Verkeersveiligheidsaudit

Westelijke Ontsluitingsweg Amersfoort Voorontwerp

Verkeersveiligheidsaudit

Westelijke Ontsluitingsweg Amersfoort Voorontwerp
Nadere beschouwing ontsluiting defensie terrein

Bijlage 2: Locaties van de bevindingen

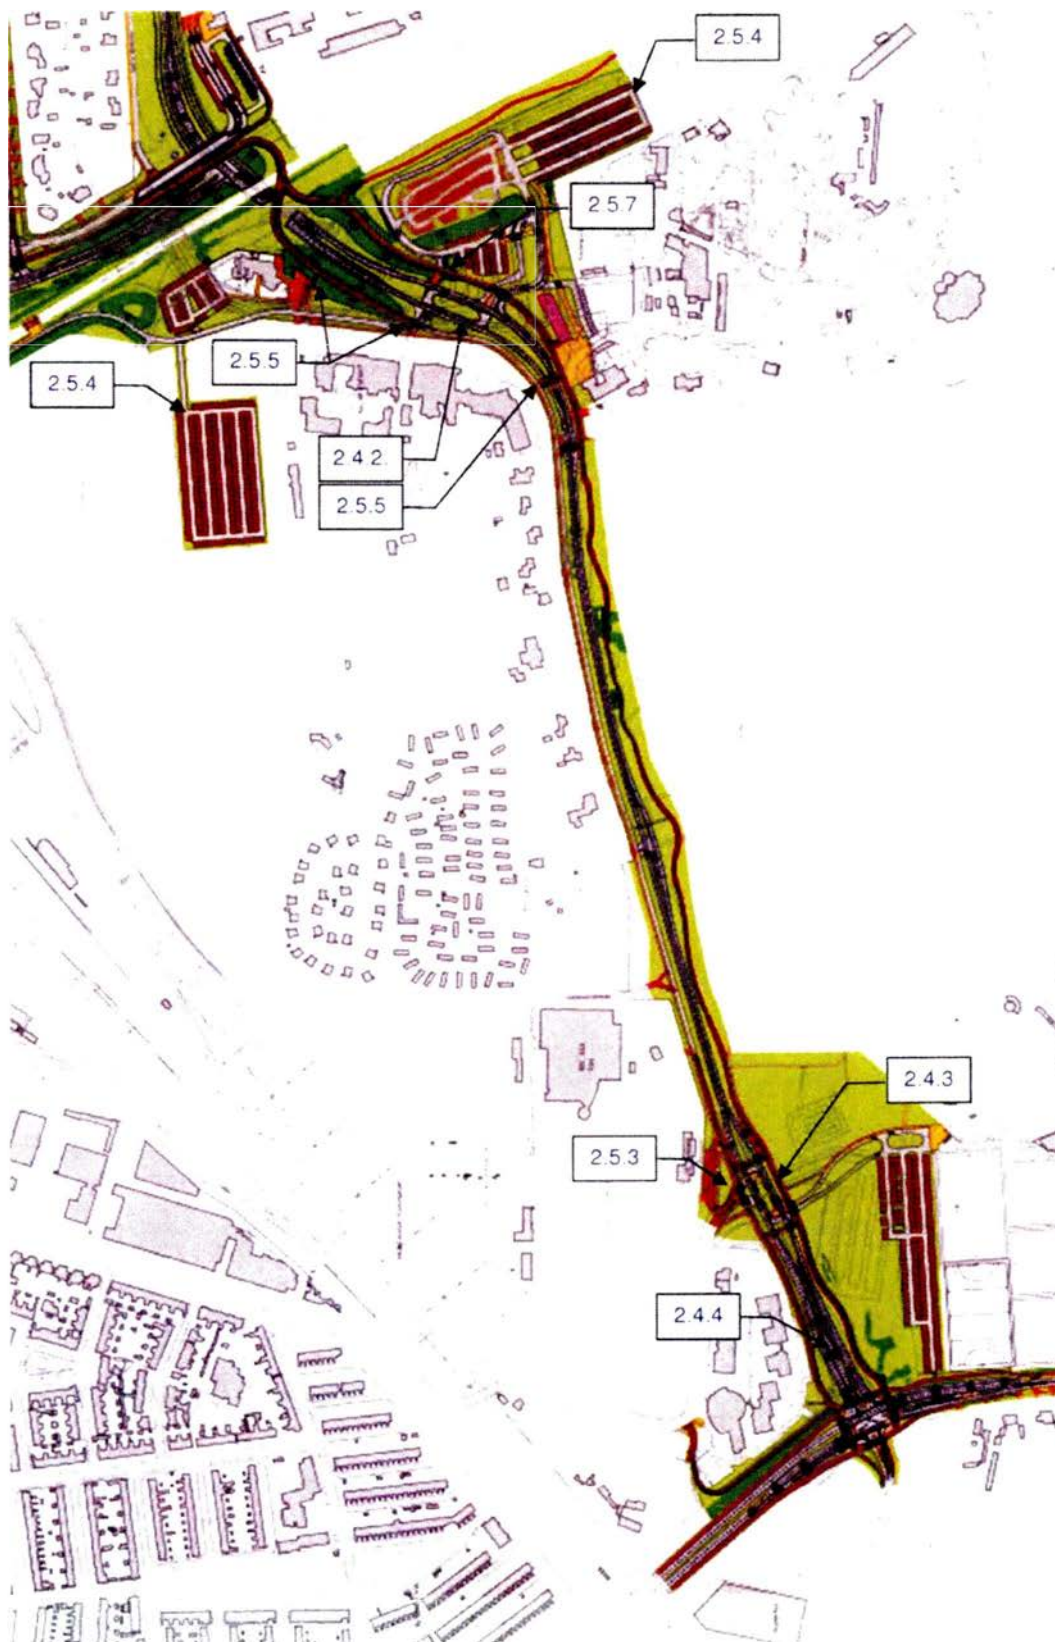
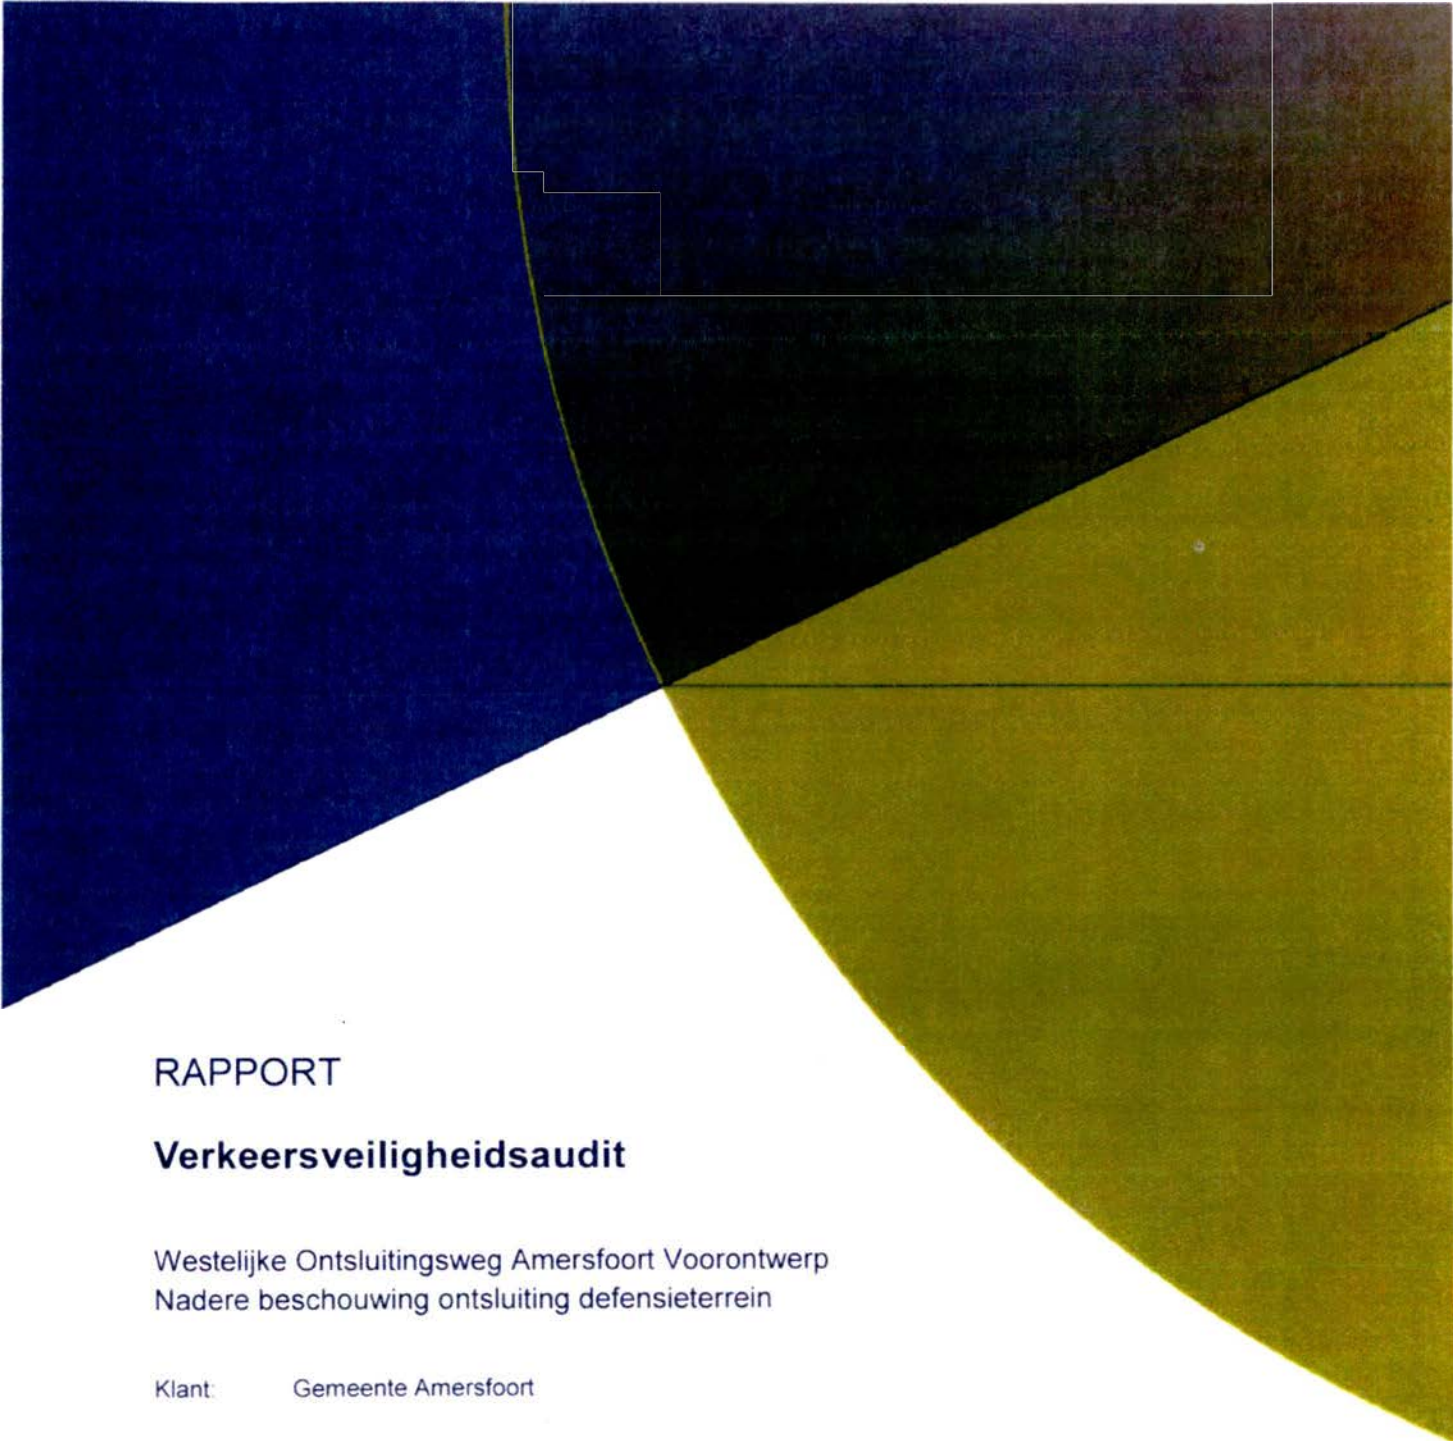
Nummer	Beschrijving van het probleem	Oplossingsrichting	Ernst
2.2.1	De helling van het fietspad aan de zuidzijde van de Utrechtseweg in de richting Stichtse Rotonde / fietstunnel bedraagt 4,6%. Onder aan de helling ligt een T-aansluiting van fietspaden. De naderingssnelheid van de fietsers helling af kan flink oplopen, waardoor fietsers vanuit de tunnel mogelijk te laat opgemerkt worden. Anderzijds moeten fietsers die uit de tunnel komen mogelijk vanuit (bijna) stilstand tegen de helling op fietsen. Hierdoor is het lastig om balans te houden, waardoor de fietser kan gaan slingeren. Dit kan leiden tot conflicten met tegemoetkomende fietsers (helling af).	Hellingpercentage verkleinen	A

2.2.2	Bij de aansluitingen van de fietspaden langs de Utrechtseweg (N237) en de Stichtse rotonde ter hoogte van de nieuwe fietstunnel lijken de uitzichtdriehoeken aan de kleine kant, rekening houdend met de snelheid waarmee fietsers mogelijk aan komen rijden (helling af). Hierdoor kunnen conflicten tussen fietsers vanuit verschillende richtingen ontstaan. De uitzichtdriehoeken kunnen niet exact gecontroleerd worden door het ontbreken van de benodigde informatie (zoals afrondingsstralen).	Uitzichtdriehoeken checken en zo nodig verruimen.	A

2.2.3	Bij de aansluiting van de fietspaden langs de Daam Fockemalaan (N221) en de Stichtse rotonde ten westen van de nieuwe fietstunnel lijken de uitzichtdriehoeken aan de kleine kant, rekening houdend met de snelheid waarmee fietsers mogelijk aan komen rijden (helling af). Hierdoor kunnen conflicten tussen fietsers vanuit verschillende richtingen ontstaan. De uitzichtdriehoeken kunnen niet	Uitzichtdriehoeken checken en zo nodig verruimen.	A

2.2.4	Ter hoogte van Klooster Onze Lieve Vrouw ter Eem vertoont het wegtracé een gebogen verloop met opeenvolgend een bocht naar links en naar rechts, met daartussen een korte rechtstand. De stralen van beide bogen zijn circa 100 meter. De weg dient in deze bogen onder verkanting te liggen. Omdat ter plekke van deze horizontale bogen de weg tevens onder een verticale helling ligt en overgaat naar een voetboog vallen overgangen in horizontaal alignement, verticaal alignement en verkanting samen. Bij onjuiste combinatie kunnen weggebruikers moeite ondervinden om het voertuig op de gewenste rijlijn of zelfs op de rijbaan te houden.	In de nadere detaillering dient de combinatie van overgangen zorgvuldig uitgewerkt te worden.	O

2.2.5	De lengteprofielen van de fietspaden rondom het spoorviaduct zijn niet beschikbaar. Hierdoor kunnen de hellingen niet goed getoetst worden.		O
2.2.6	De helling van de Barchman Wuytierslaan richting station is te steil. De snelheid van het verkeer naar het kruispunt met de WOA kan te hoog oplopen. Verkeer van het kruispunt af ondervindt hinder van trage vrachtwagens en bussen.	De helling verlengen. Hiervoor moet het kruispunt met de Daam Fockemalaan verlaagd worden en/of in oostelijke richting verschoven worden.	A

2.2.7	De topboog in de Barchman Wuytierslaan richting station is klein. Hierdoor is het zicht op de kruising met de Daam Fockemalaan voor verkeer in westelijke richting beperkt.	De topboog verruimen. Hiervoor moet het kruispunt met de Daam Fockemalaan verlaagd worden en/of in oostelijke richting verschoven worden.	A

Nummer	Beschrijving van het probleem	Oplossingsrichting	Ernst
2.3.1	Door het ontbreken van dwarsprofielen kan het ontwerp beperkt getoetst worden op dit aspect.		O
2.3.2	De doorrijhoogte van de fietstunnel onder de Utrechtseweg kan niet getoetst worden, omdat de informatie ontbreekt.		O
2.3.3	Het noordelijke deel van de Daam Fockemalaan wordt ingericht als fietsstraat met fietsstroken, aldus de afwegingsnotitie. Dit hinkt op twee gedachten indien naar het ontwerp wordt gekeken. Een fietsstraat is een straat die de uitstraling heeft van een fietspad, waarop auto's te gast zijn. Een straat met fietsstroken zoals weergegeven in het ontwerp is een weg voor autoverkeer, waarop voorzieningen voor fietsers zijn.	Eenduidige keus maken en de inrichting daarop afstemmen.	A

Nummer	Beschrijving van het probleem	Oplossingsrichting	Ernst
2.4.1	Voor verkeer dat uit zuidelijke richting aan komt rijden valt de aansluiting van de Barchman Wuytierslaan slecht op, doordat de wand van de verdiepte ligging als het ware doorloopt over het kruispunt heen. Dit in combinatie met de bocht naar links juist voor het kruispunt. Dit kan leiden tot het verkeerd inschatten van de bocht, het missen van de verkeerslichten en daardoor een aanrijding met verkeer uit de Barchman Wuytierslaan (bij roodlicht negatie).	De wand voorbij de Barchman Wuytierslaan (voor de spoorbaan) voorzien van een afwijkende, contrasterende (heldere) kleur ten opzichte van de wand voor het kruispunt.	A

2.4.2	Het voorrangspein bij Dierenpark Amersfoort / De Kabouterhut is voorzien van voldoende geasfalteerde manoeuvreerruimte voor vrachtwagens. Hierdoor worden de kruisingsvlakken relatief groot, wat snelheidsverhoging in de hand werkt.	Binnenbochten van het voorrangspein voorzien van overrijdbare stroken (rammelstroken).	A

2.4.3	Fietzers vanuit de Soesterweg die linksaf richting Dierenpark willen zullen geneigd zijn voor de kruising met de Barchman Wuytierslaan de Soesterweg over te steken en via het linker opvangfietspad en de zuidelijke oversteekplaats naar het fietspad aan de westzijde te gaan. Hierdoor ontstaan ongewenste en onverwachte fietsbewegingen rondom het kruispunt.	De zuidelijke fietsoversteek uitvoeren als éénrichting oversteek. Hetzelfde geldt voor de noordelijke oversteek, in tegenovergestelde richting.	A

2.4.4	Bij het kruispunt met de Amsterdamseweg komt verkeer vanuit zuidelijke richting zonder rijstrookwisseling uit op de rechter rechtstafstrook. Verkeer dat rechtdoor of linksaf wil moet minimaal twee rijstroken opschuiven. Dit kan leiden tot (te) late en onverwachte rijstrookwisselingen, waardoor kopstaartbotsingen en flankongevallen kunnen ontstaan.	Verkeer zonder rijstrookwisseling laten uitkomen op de linker rechtsafstrook.	A

Nummer	Beschrijving van het probleem	Oplossingsrichting	Ernst
2.5.1	Bij de calamiteitenontsluiting van de Bernhardkazerne dient voorkomen te worden dat weggebruikers daar stoppen, keren of andere ongebruikelijke manoeuvres maken.	Bij nadere uitwerking maatregelen opnemen.	A

2.5.3	De bushaltes aan de oostzijde van de Barchman Wuytierslaan ter hoogte van de aansluiting Soesterweg neemt het zicht weg van overstekende voetgangers en fietsers op naderend verkeer uit zuidelijke richting (en vice versa).	Bushaltes aan enkele meters in zuidelijke richting verplaatsen.	A

2.5.5	De voetgangersoversteek ter hoogte van de entree van Dierenpark Amerfoort is niet zichtbaar voor voetgangers, die vanaf het parkeerterrein op het terrein van het Klooster Mgr. Blomstichting naar het dierenpark lopen. De kans bestaat dat voetgangers op eerdere (bijvoorbeeld ter hoogte van het voorrangsp plein), ongewenste locaties oversteken.	Zichtbaarheid van de oversteek garanderen.	A

2.5.6	De verbinding tussen het fietspad en De Kabouterhut, waaraan in de afwegingsnotitie gerefereerd wordt, kan vanwege het hoogteverschil niet anders uitgevoerd worden dan in de vorm van een trap. Een dergelijke verbinding is niet geschikt voor gebruik door fietsers (denk hierbij aan ouders met kinderen). Als fietsers dat toch proberen, bestaat er een risico op vallen. Als fietsers doorrijden naar de aansluiting moet onderaan de helling een scherpe bocht van bijna 180° naar rechts gemaakt worden. In combinatie met de snelheid die men dan heeft ontstaat	Onderzoeken of het fietspad op een andere wijze / locatie kan worden aangesloten op de ontsluitingsweg van De Kabouterhut / AZC.	A
